INSTITUTO NACIONAL DE VÍAS **PROCESO MISIONAL EJECUCIÓN DE PROYECTOS DE INFRAESTRUCTURA DE TRANSPORTE** **MANUAL DE INTERVENTORÍA OBRA PÚBLICA** **LISTA DE CHEQUEO INFORME MENSUAL DE INTERVENTORÍA**	CÓDIGO	MEPI-MN1-IN-15-FR-1
		VERSIÓN	1
		PÁGINA

Contrato de Interventoría No. 1027 de 2022 **Interventoría:** RESTREPO Y URIBE S.A.S.

Objeto Contrato de Obra:
CONSTRUCCION DE LA DIAGONAL 31 N ENTRE CARRERA 9 Y VARIANTE DE POPAYAN (AVENIDA DE LOS PROCERES)

INFORME MENSUAL No. 15 **MES O PERIODO:** Mayo de 2025

5.1 GLORIETA INTERSECCIÓN AV. LOS PRÓCERES CON CARRERA 9

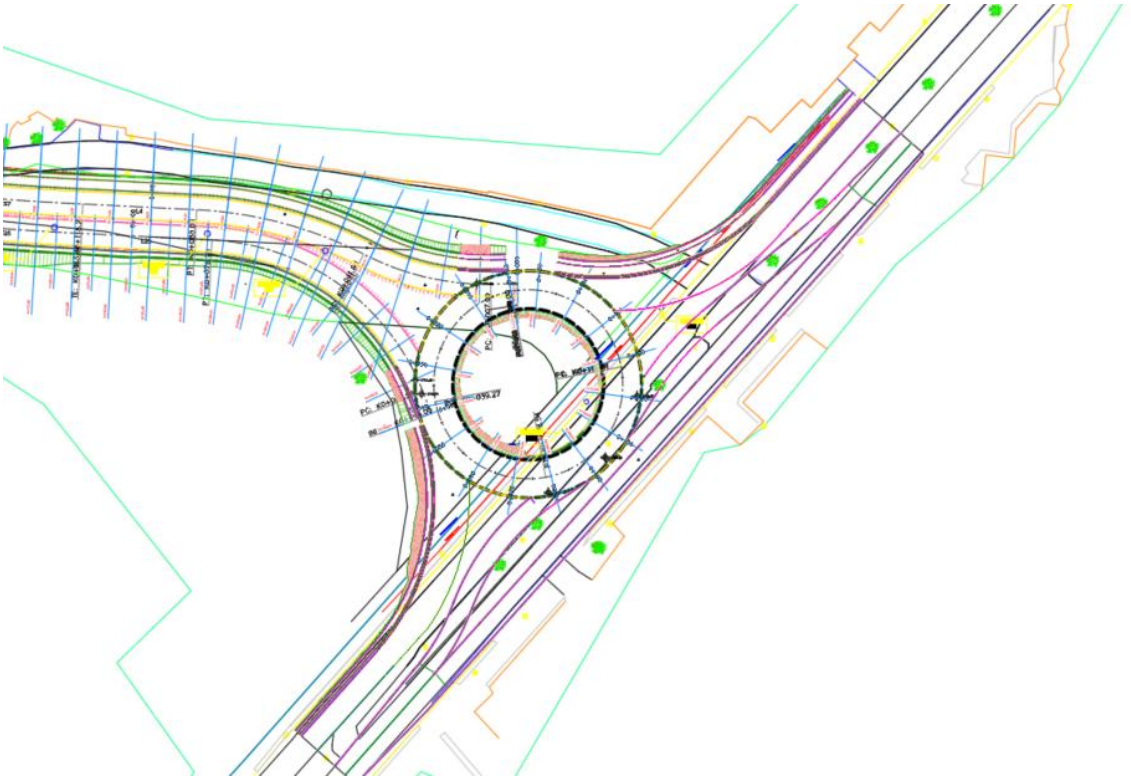
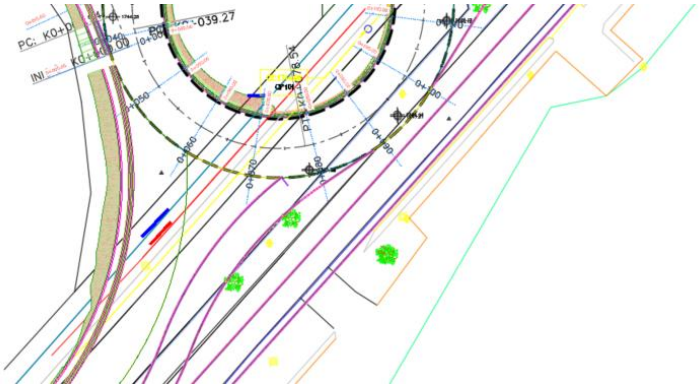
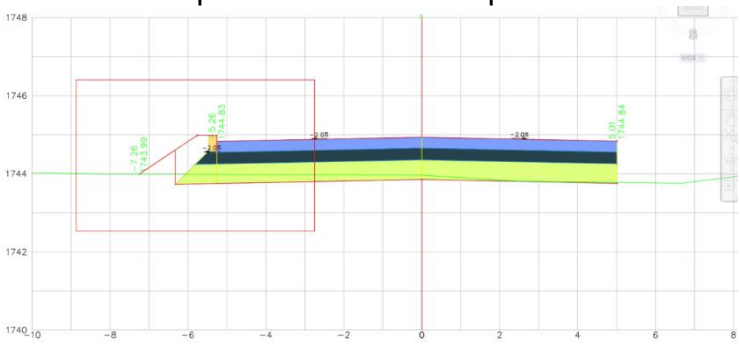
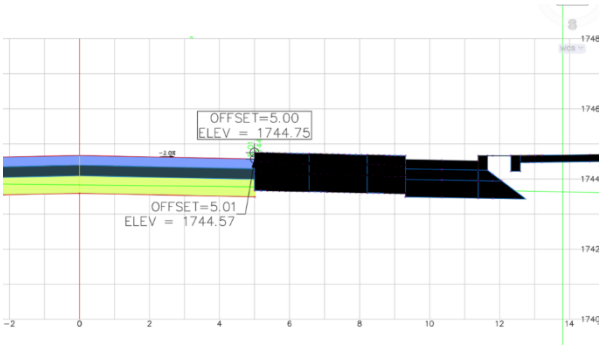
No obstante, ***se reitera*** que el diseño continúa presentando deficiencias técnicas previamente señaladas y no resueltas.

- En primer lugar, se solicita nuevamente la incorporación de las modelaciones de trayectoria de barrido del vehículo de diseño, especialmente para maniobras de giro en los accesos y ramales, con el fin de garantizar la operación segura de vehículos tipo C2 y articulados tipo 3S2.
- Asimismo, no se incluye el diseño geométrico detallado de los accesos al conjunto residencial Poblado de San Esteban, ni de la calle 32 Norte, los cuales deben integrarse de forma funcional a la vía directa proyectada en sentido sur–norte, paralela a la glorieta.

- Se observa además que el acceso norte de la carrera 9 a la glorieta no cumple con el criterio técnico mínimo de relación entre el ancho de calzada

de entrada (W) y la longitud del segmento de entrada (L), establecido por el Manual y otras referencias técnicas pertinentes. La relación W/L medida continúa siendo inferior a 0,25.

- Finalmente, no se presenta el diseño de las isletas direccionales, incluyendo los retrocesos de las isletas deflectoras requeridas en las zonas de entrada a los tramos de entrecruzamiento. ***Este criterio ha sido solicitado en reiteradas oportunidades***, dada su importancia para la canalización del tránsito y el cumplimiento de los principios de deflexión y visibilidad que debe cumplir una intersección tipo glorieta.
- En reunión técnica sostenida en días previos, se acordó incorporar al diseño de la glorieta un área chaflanada en el interior de la isleta central, con una pendiente constante y una estructura adecuada para soportar el tránsito ocasional de vehículos pesados. Esta medida buscaba mitigar las restricciones existentes en el espacio disponible para las maniobras de giro de vehículos articulados tipo 3S2. No fue incorporada.

- La revisión de las secciones transversales evidencia que no se han proyectado adecuadamente los corredores de entrada y salida de los ramales conectados a la glorieta. Inicialmente, dichos corredores no se encuentran representados en los perfiles transversales entregados. Al ser modelados a partir de la información disponible, se detectan diferencias altimétricas de aprox. 20 cm entre la glorieta y los ramales, lo que genera una discontinuidad operacional significativa. Adicionalmente, se observan escalonamientos en la transición entre elementos, lo cual refleja un diseño deficiente.

5.2 GLORIETA INTERSECCIÓN AV. LOS PRÓCERES CON VARIANTE POPAYÁN

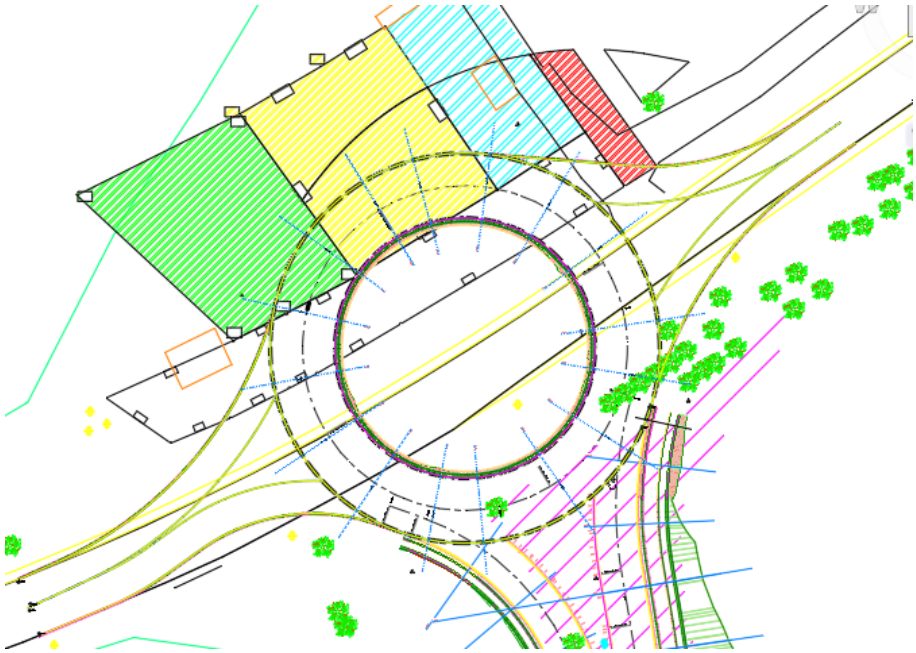
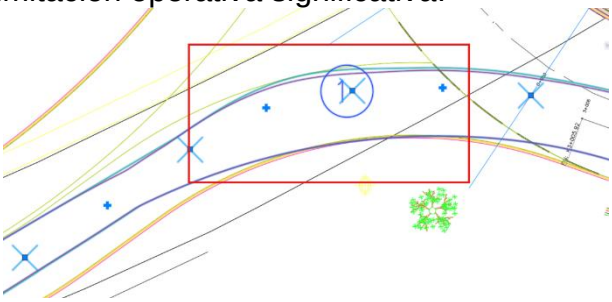
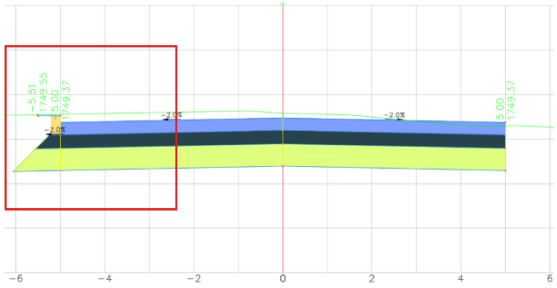
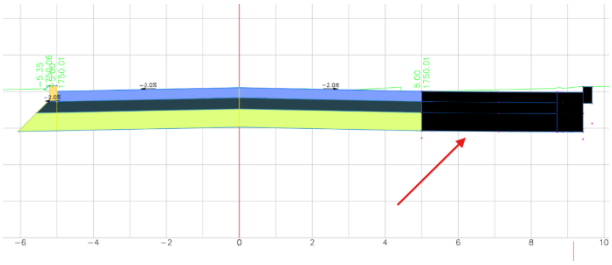
- Se reitera la necesidad de incorporar las modelaciones de trayectoria de barrido del vehículo de diseño, particularmente para maniobras de giro en los accesos y ramales, utilizando vehículos tipo 3S2. Al realizar dichas modelaciones con la geometría actualmente propuesta, se evidencia que no es posible garantizar la circulación de un vehículo tipo WB-19, lo cual representa una limitación operativa significativa.

- No se presenta el diseño de las isletas direccionales, incluyendo los retrocesos necesarios de las isletas deflectoras en las zonas de ingreso a los tramos de entrecruzamiento. Este requerimiento ha sido formulado en reiteradas oportunidades, y su omisión compromete la correcta canalización del tránsito y la seguridad de las maniobras.

- En la reunión previa, se acordó incorporar un área chaflanada en el interior de la isleta central de la glorieta, con una pendiente constante y una estructura que garantice la resistencia adecuada para soportar el tránsito ocasional de vehículos pesados. Esta solución buscaba mitigar las restricciones geométricas existentes y facilitar las maniobras de giro de vehículos articulados tipo 3S2. Sin embargo, dicha medida no fue incorporada en el diseño presentado.

- La revisión de las secciones transversales evidencia que no se han proyectado los corredores de entrada y salida de los ramales conectados a la glorieta. Estos corredores no se encuentran representados en los perfiles entregados.

5.3 GLORIETA AVENIDA LOS PRÓCERES – K1+600 A K1+700

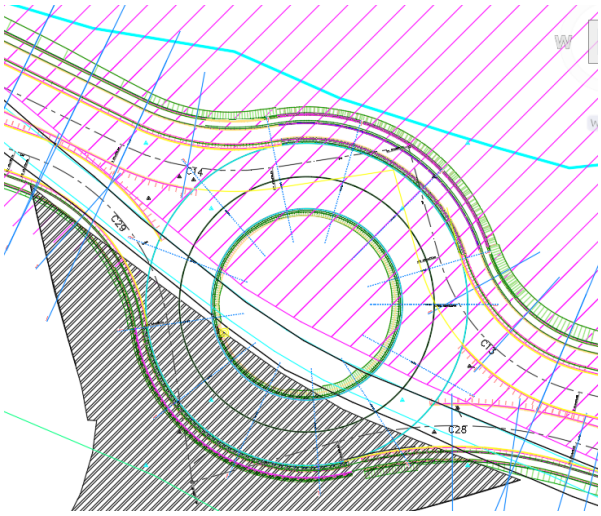
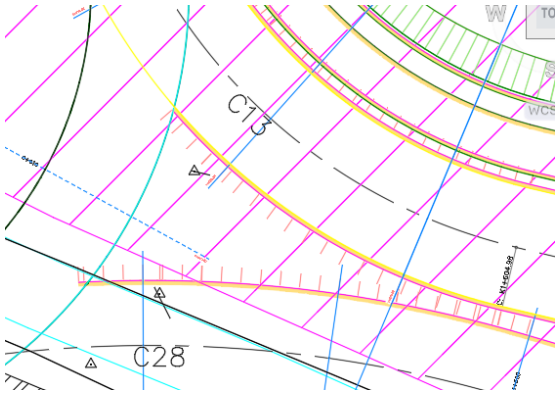
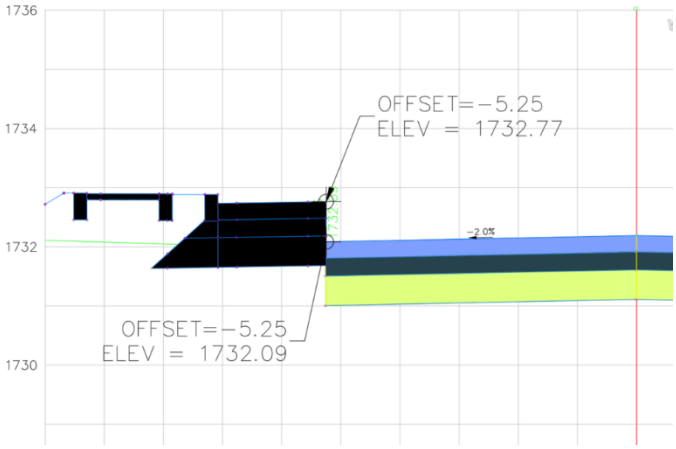
− Se reitera la necesidad de incorporar las modelaciones de trayectoria de barrido del vehículo de diseño, para articulados tipo 3S2. Estas modelaciones deben contemplar las maniobras de giro en los accesos y ramales de la glorieta, garantizando la operatividad y seguridad vial en condiciones reales de circulación.

− No se presenta el diseño de las isletas direccionales, ni se incluyen los retrocesos necesarios de las isletas deflectoras en las zonas de ingreso a los tramos de entrecruzamiento. Esta omisión ha sido señalada en múltiples oportunidades y es fundamental para inducir la trayectoria adecuada de los vehículos y mejorar la seguridad operacional.

− La revisión de las secciones transversales evidencia que no se han proyectado de manera adecuada los corredores de entrada y salida de los ramales conectados a la glorieta. En los planos entregados, estos corredores no están representados; al ser modelados con base en la información suministrada, se identifican diferencias altimétricas de hasta 70 cm entre la glorieta y los ramales, lo cual genera una discontinuidad operacional crítica. Además, se observan escalonamientos en las transiciones longitudinales y transversales, reflejando deficiencias significativas en la integración del diseño vertical.

5.4.1 Diseño en Planta

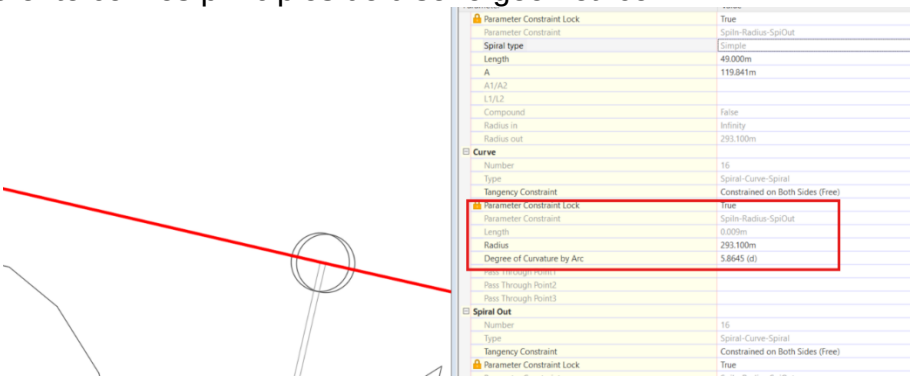
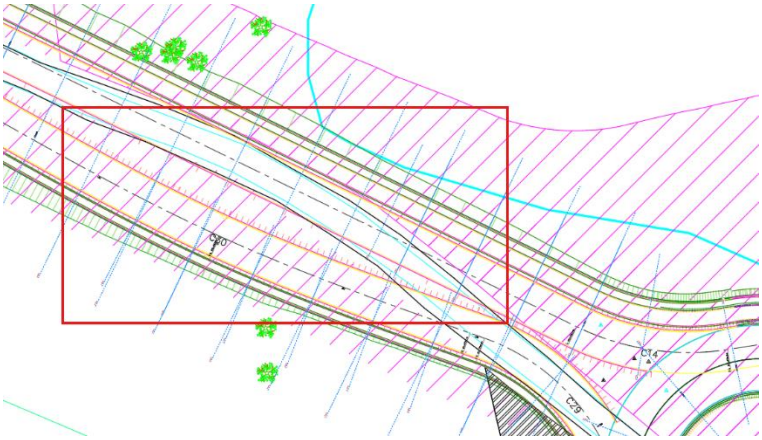
- En la mesa técnica se reiteró la necesidad de rediseñar adecuadamente las curvas tipo Espiral–Espiral, ya que actualmente se incluyen arcos circulares intermedios con longitudes mínimas, algunas de hasta 1 cm, lo que genera errores en la geometría, especialmente en la curva externa. Se recomendó configurar las transiciones con longitud de arco circular igual a 0.000 m, opción permitida por el software, para lograr un trazado más preciso y coherente con los principios de diseño geométrico.

- Se ha solicitado en reiteradas ocasiones justificar la configuración geométrica adoptada en el sector 1+760 calzada izquierda, correspondiente al ingreso a la glorieta. En este punto se proyecta una curva y contracurva sin razón técnica aparente, acompañada de una separación injustificada entre calzadas. Ni el análisis topográfico ni las secciones transversales muestran restricciones que expliquen dicha disposición. Se requiere sustentar esta solución con una memoria técnica clara.

- No se cumple la entretangencia mínima entre las curvas C17 y C18, ambas de mismo sentido, proyectadas sobre la calzada izquierda.
- Se evidencia que la curva C17, ubicada en la abscisa K2+915, Nuevamente no cumple con la longitud mínima, situación que ya había sido observada previamente.
- No se realizó el diseño de accesos requeridos en el corredor, omitiéndose la proyección de los bordes de entrada y salida, así como los radios de giro

correspondientes. Esta ausencia impide verificar la funcionalidad de las conexiones con las vías adyacentes, este diseño fue solicitado en la mesa de trabajo previa.

- En la planta no se incorporan elementos fundamentales como las coordenadas de referencia, los puntos de amarre y las curvas de nivel.

5.4.2 Diseño de Peralte

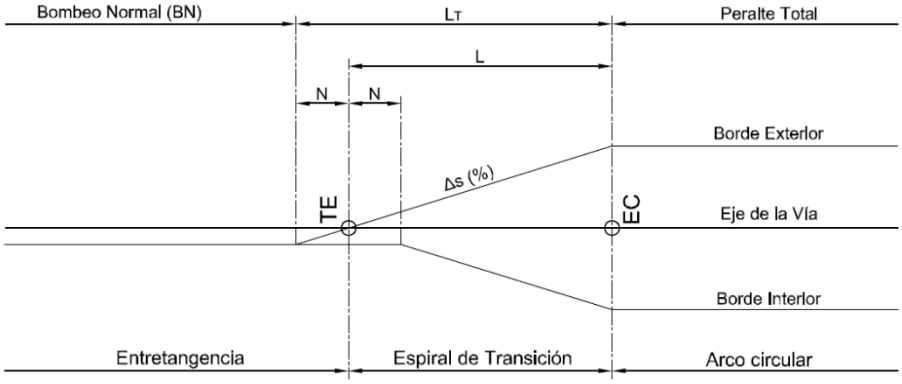
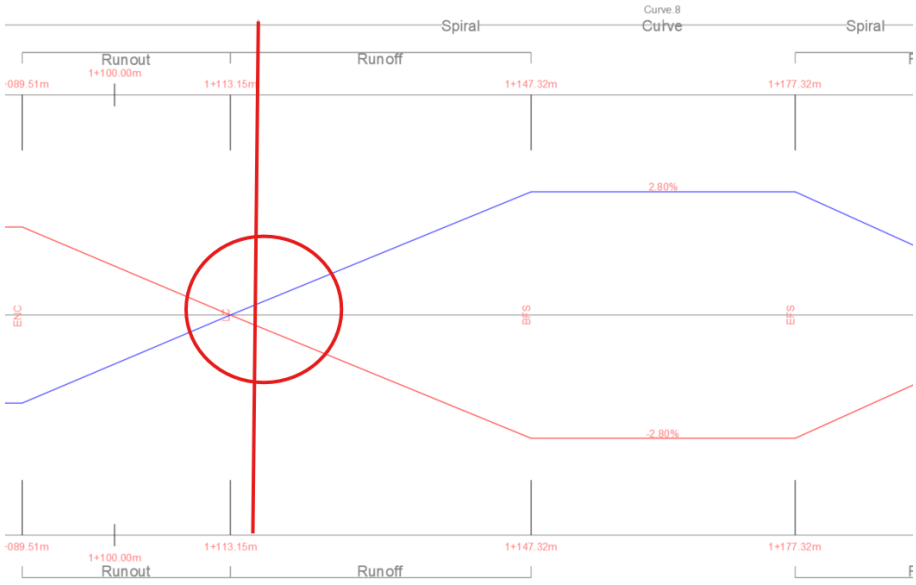
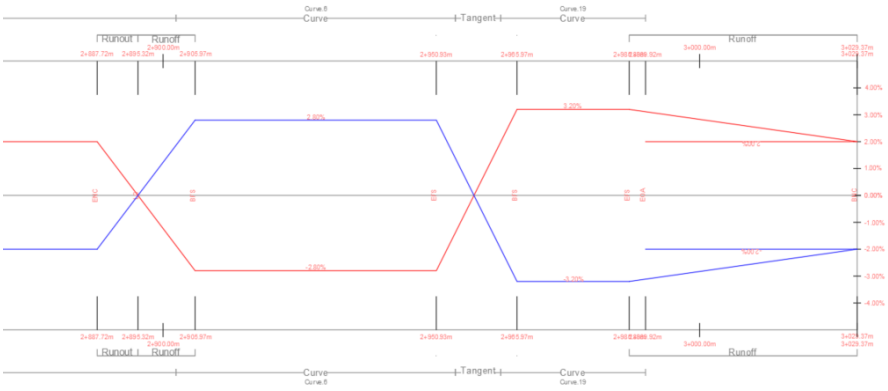
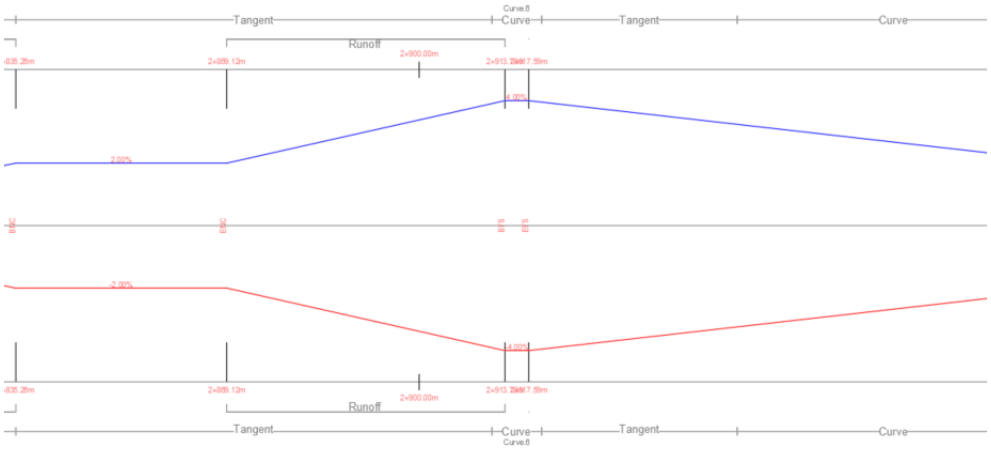
- Los cálculos y diseño de los peraltes deben ser revisados con detenimiento, ya que se identifican inconsistencias en algunas curvas espiralizadas del corredor. En varios casos, la longitud de transición derivada de la rampa de peraltes no coincide con los puntos de inicio o fin de la espiral (T.E. o E.T.), incumpliendo con lo estipulado en el capítulo 3.2 del Manual de Diseño Geométrico de Carreteras (INVIAS, 2008). Este apartado establece que la longitud de transición (L), calculada a partir de la rampa de peraltes, debe ser equivalente a la longitud de la espiral proyectada. Se requiere verificar y ajustar la longitud de la espiral para que se articule de manera correcta con la rampa de peraltes, garantizando así la continuidad geométrica y la estabilidad dinámica del diseño.

- Se identifican inconsistencias en el diseño de peraltes, particularmente en lo referente a la longitud de transición y el aplanamiento requerido según la velocidad de diseño, inclinación máxima de la rampa de peraltes y la configuración geométrica del corredor. Adicionalmente, se observa una superposición de peraltes en los bordes de las calzadas al final del alineamiento, lo que genera conflictos geométricos.

- No se cumple con la longitud mínima de peralte total exigida para curvas, por ejemplo, la curva C17 presenta una longitud de arco circular inferior a la establecida por norma. Esta condición afecta directamente el desarrollo completo del peralte, el cual resulta insuficiente para la velocidad específica definida en el sector.

5.4.3 Diseño en Perfil

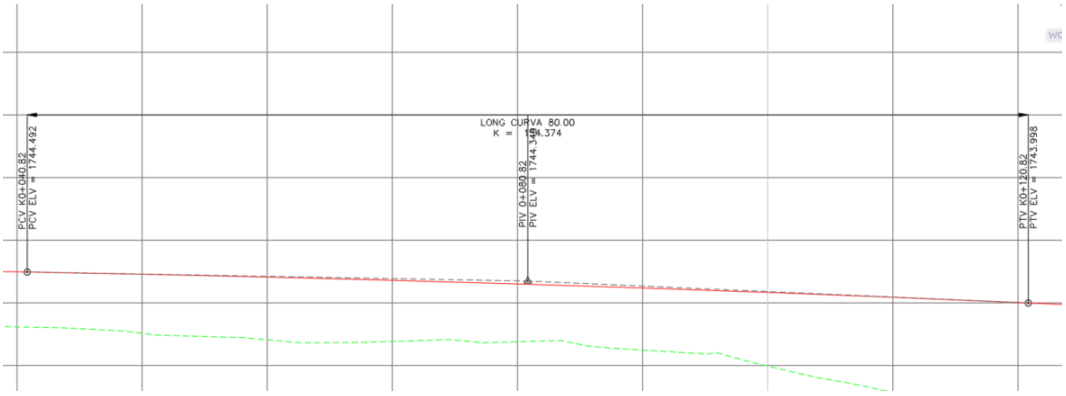
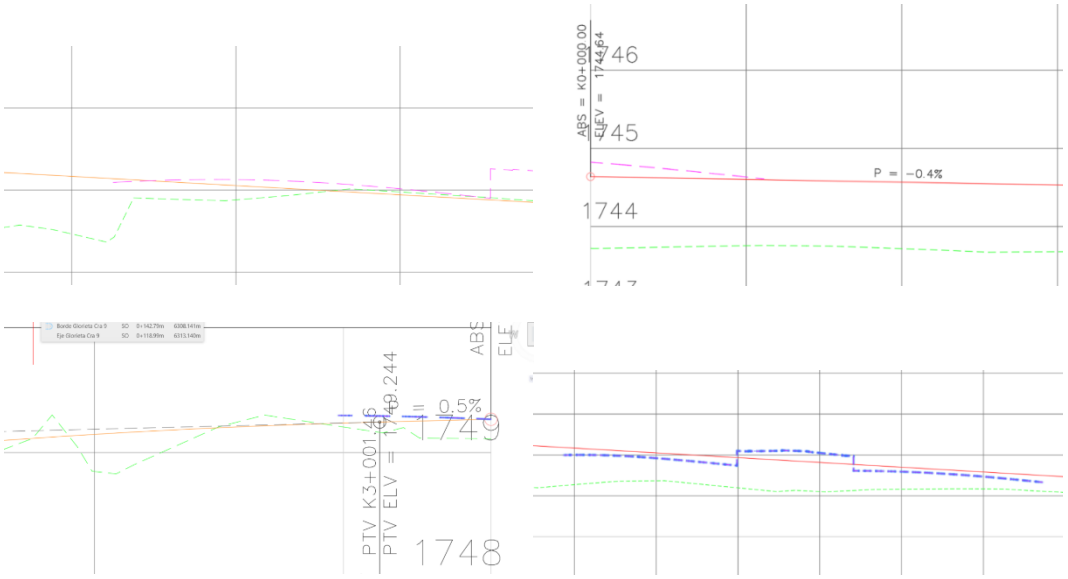
- El diseño no cumple con el parámetro de curva vertical máxima (kmáx), presentando una condición de aplanamiento excesivo que afecta negativamente el comportamiento del escurrimiento superficial. Esta situación se agrava al tratarse de sectores con la rasante propuesta parcialmente plana, lo que no permite el drenaje longitudinal.

- No se incorporó de forma completa la proyección de la rasante o superficie TOP correspondiente a las intersecciones proyectadas dentro del perfil longitudinal de cada calzada, omisión que impide verificar adecuadamente los empalmes entre los distintos tramos del corredor. Esta representación es obligatoria para validar la continuidad geométrica en los puntos de conexión. Al modelar dichas rasantes para efectos de verificación, se evidencian diferencias de nivel significativas entre las calzadas principales y las intersecciones, así como la ausencia de continuidad o la incorrecta articulación de la pendiente transversal, particularmente en los accesos a las glorietas.
-

- No se incluye en los perfiles el diagrama de peraltes correspondiente, no se han suministrado los perfiles de media banca requeridos para el análisis detallado del comportamiento transversal de la vía en zonas de transición, ni tampoco se presenta la localización ni el diseño de las obras de drenaje requeridas.
